SUSITARIMAS NR. 6

DĖL 2019-05-17 VIEŠOJO PIRKIMO SUTARTIES NR. D-03/19 „PRANO GUDYNO RESTAURAVIMO CENTRO, ESANČIO RŪDNINKŲ GATVĖJE 8 IR 10, VILNIUJE REKONSTRUKCIJOS DARBŲ, ĮSKAITANT DARBO PROJEKTO PARENGIMĄ“ PAKEITIMO

Pakeitimo nurodymas Nr. 5

Projekto pavadinimas: RESTAURAVIMO CENTRAS 2B3/p, 1B2/p, 1A3/p (8.10) RŪDININKŲ g. 8, 10, VILNIUS. REKONSTRAVIMAS. Kultūros paveldo statinys (G284K3), (S749), II zona „Miestas“, UIP. Ypatingas statinys, statinio rekonstravimas.

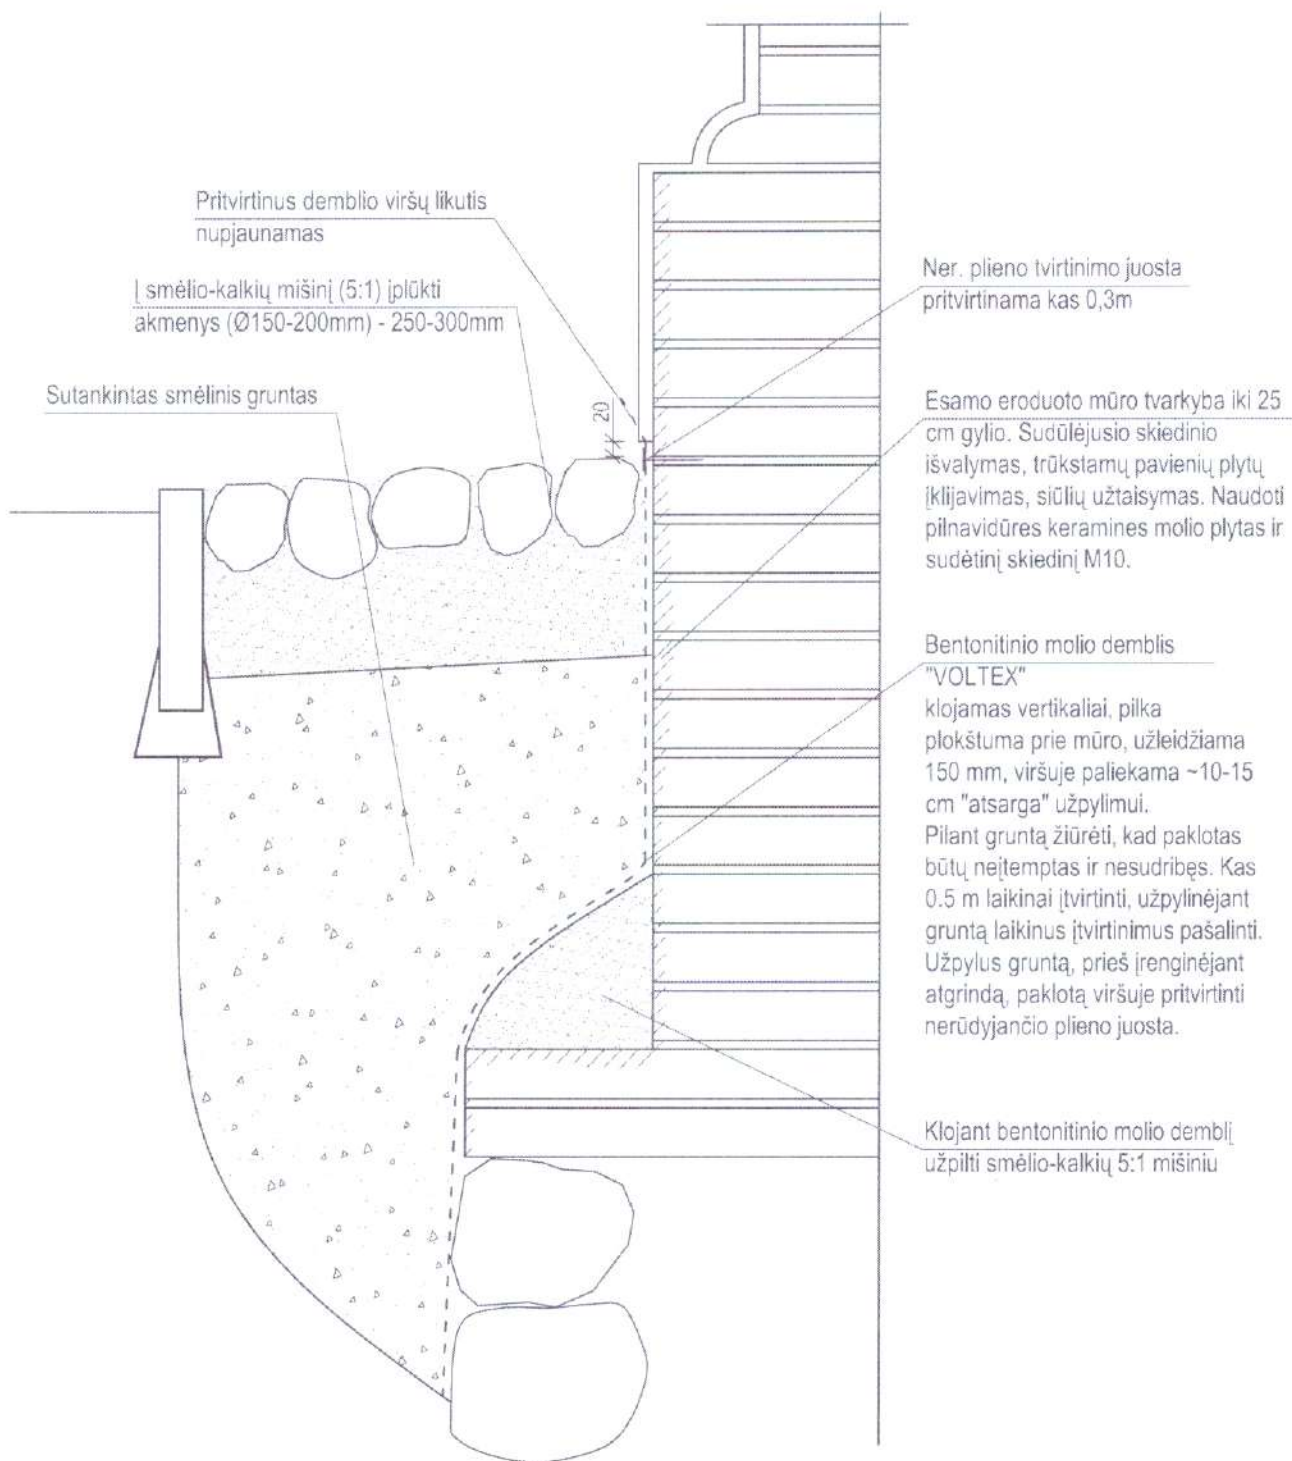
- a. 2019-07-02 Rangovas pradėjo pirmo korpuso (pastatas Rūdininkų g. 8, 2B/3p) rytinio fasado (ašyje 1) cokolio atkasimo darbus. Pagal TP sprendinius (brėžinys 17.073-TP-SK.B-01, pjūvis A-A) buvo numatytas pamatų atkasimas iki 1 metro gylio, atkasti pamatai ir siena nuvalomi, įrengiama betoninė 100 mm storio betoninė sienutė, kuri vėliau hidroizoliuojama teptine hidroizoliacija ir, įrengus hidroizoliacinę membraną su sferiniu paviršiumi, iškasta tranšėja užpilama drenuojančiu gruntu bei iš šaligatvio plytelių įrengiama priedanga su nuolydžiu vandens nuvedimui. Pagal darbų vykdymo technologiją, esamus gruntus ir betonavimui reikalingus tarpus, kasant tranšėją reikia formuoti šlaitą ne mažiau kaip 1:1, t.y. turi būti iškasta bent vieno metro pločio tranšėja. Pagal esamą situaciją, skirtingais atstumais (siauriausia vieta – 53,5 cm, plačiausia vieta – 77 cm) nuo rekonstruojamo pastato yra gretimo pastato ir žemės savininko Jaunimo teatro suformuoti vejos granitiniai bortai, kurie yra įbetonuoti. Esamų vejos bortų išimti jų nesugadinant, atsikasti tranšėją ir įgyvendinti TP sprendinius yra neįmanoma, todėl buvo iškeltas klausimas dėl šioje pastato pusėje TP sprendinio pakeitimo taip, kad būtų užtikrinta sienos ir pamatų hidroizoliacija neardant granitinių bortų ir kad toks sprendinys neįtakotų Sutarties kainos. 2019-07-16 vykusio gamybinio pasitarimo metu Rangovo darbo projekto rengėjas pateikė pasiūlymą / brėžinį (brėžinys LP-409 (K-2019)-1-DP-SK-01), kuriame numatyti sprendiniai keičia TP esamą atgrindos detalę, bet technologiškai darbai yra įgyvendinami Sutarties kainos apimtyje ir užtikrinama cokolio hidroizoliacija.

- a. Atsižvelgiant į esminę techninio projekto sprendinių priėmimo užduotį, konkrečiu atveju t.y. apsaugoti požeminę pastato sienos dalį ir pamatus nuo paviršinio vandens įtakos esamoms konstrukcijoms, apsaugoti sienas ir pamatus nuo tolimesnės erozijos, bei siekiant įgyvendinti užduotį už Sutartyje numatytą kainą, darytina išvada, kad pateikta atgrindos detalė (brėžinys LP-409 (K-2019)-1-DP-SK-01) atitinka rekonstrukcijos tikslus ir uždavinius, todėl sprendinys laikytinas priimtiniu.

- a. Pamatų vertikalios hidroizoliacijos darbus vykdyti pagal 2019-07-16 pateiktą atgrindos detalę (brėžinys LP-409 (K-2019)-1-DP-SK-01). Dėl atsiradusių pakeitimų Rangovas pateikia keičiamų darbų sąmatas. Keičiami darbai neįtakuoja Sutarties kainos.

Patalpų 2-206 ir 2-207 perdangos detalė

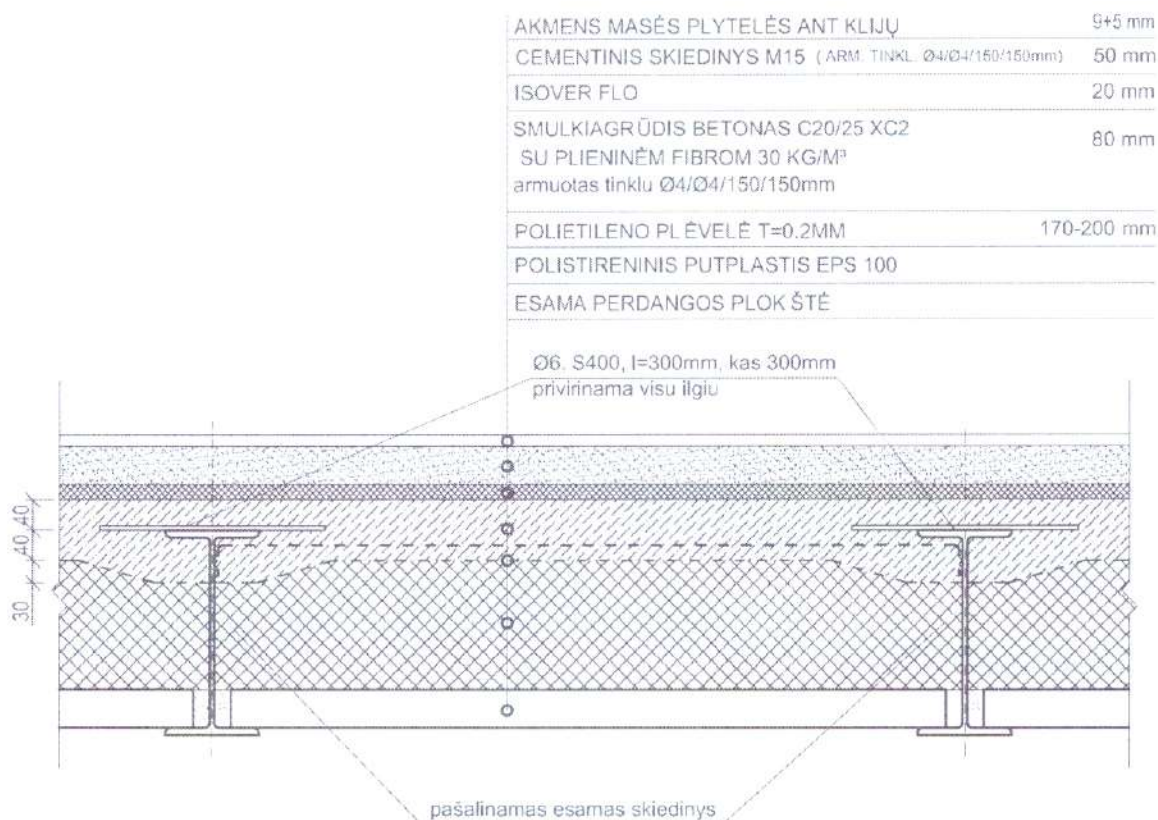
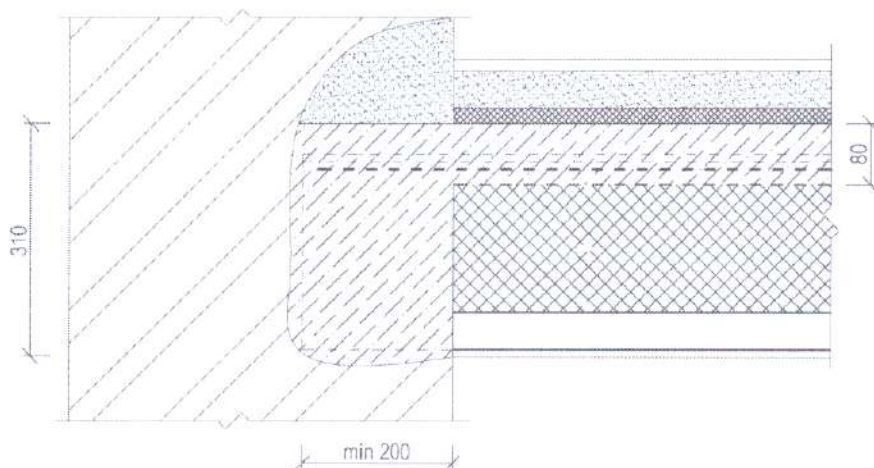
Rangovui nuardžius esamas medines lentines grindis patalpose 2-206 ir 2-207 pastebėta, kad po jomis yra ne kiaurymėta perdangos plokštė kaip buvo nurodyta techniniame projekte (žr. 17.073-TP-SK.B-17, detalė „A“), o lieta monolitinė perdanga su metalinėmis sijomis ir kurios forma yra briaunuota su išlinkiais į perdangos apačią (pridedamos esamos situacijos nuotraukos). Įgyvendinti techniniame projekte numatytų sprendinių esant tokiai situacijai neįmanoma, todėl būtinas sprendimas perdangos užpildymui, sustiprinimui ir grindų suformavimui. Pasitarimų protokoluose esama situacija buvo fiksuota, nutarta pareikalausti darbo projekto rengėjo pateikti sprendinį. Perdangos detalės 2-206 ir 2-207 patalpose sprendinys yra parengtas, todėl reikalingas pakeitimo įteisinimas nustatyta tvarka.

Pagal techninį projektą patalpose 2-206 ir 2-207 numatyta grindų detalė „A“ (brėžiniai 17.073-TP-SA.B-49, 17.073-TP-SA.SŽ-2, 17.073-TP-SK.B-17). Esama situacija, lyginant su techniniame projekte nurodyta detale, neatitinka (žr. 17.073-TP-SK.B-17, detalė „A“), ir, nei viena iš šalių, neišardžius grindų, negalėjo numatyti, todėl darbų įvykdyti pagal techninio projekto esamą sprendinį yra neįmanoma, dėl ko ypareikalingas pakeitimas. Kadangi šios patalpos priskirtos C1 kategorijai su 3kN/m² išskirstyta bei 4 kN koncentruota apkrova ir, nei OSB, nei Cetris neužtikrina šitų reikalavimų, todėl priimtas sprendimas išlieti betoną, kuris būtų skirtas bendrai perdangos laikomajai galiai didinti, bei jai sustandinti (siūlomo sprendinio brėžinys LP-409 (K-2019)-1-DP-SK-10).

Kadangi demontavus grindis nustatyta, jog techninio projekto sprendiniai neatitinka faktinės padėties, ir esama situacija neužtikrina bendrųjų statybos reglamentų nuostatų dėl C1 kategorijai priskirtų patalpų apkrovos reikalavimų, vadovaujantis objektyvia priežastimi bei nenumatytos aplinkybės faktoriumi, kuris tapo žinomas tik rangos darbų įgyvendinimo metu, ir, kurioo nebuvo įmanoma numatyti techninio projekto rengimo, rangovo pasiūlymo rengimo, vertinimo metu, nuspręsta formuoti pakeikimą ir patalpose 2-206 ir 2-207 perdangos plokštę sustandinti ir padidinti jos laikomąją galią pagal brėžinį LP-409 (K-2019)-1-DP-SK-10. Dėl atsiradusių pakeitimų Rangovas pateikia papildomų darbų sąmatas.
